工程名称：广西宾阳晶创一期 60MW 渔光互补光伏发电项目

编号：BYXM-TZD-JC-030

事由：关于光伏区 1*4 电缆线敷设问题通知

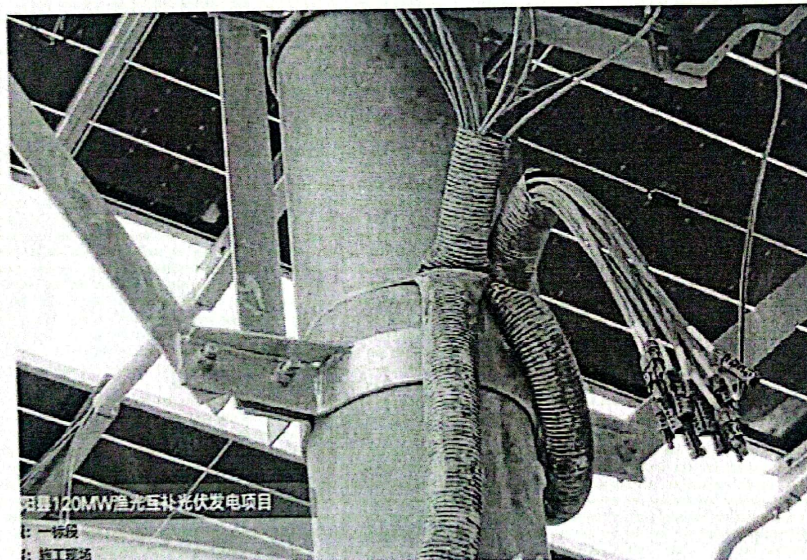
2022 年 01 月 14 日经监理人员巡视检查发现，一标段光伏区 1*4mm² 电缆在绑扎固定施工过程中，施工工艺不规范，绑扎过紧，对波纹管 and 1*4mm² 电缆都造成了损伤。

现要求施工单位立即整改，杜绝类似情况发生，否则按业主质量考核制度进行罚款。

1、已完成 $1 \times 4 \text{mm}^2$ 电缆施工工艺不规范的整改工作。

经审查，现场已整改完成，符合要求。
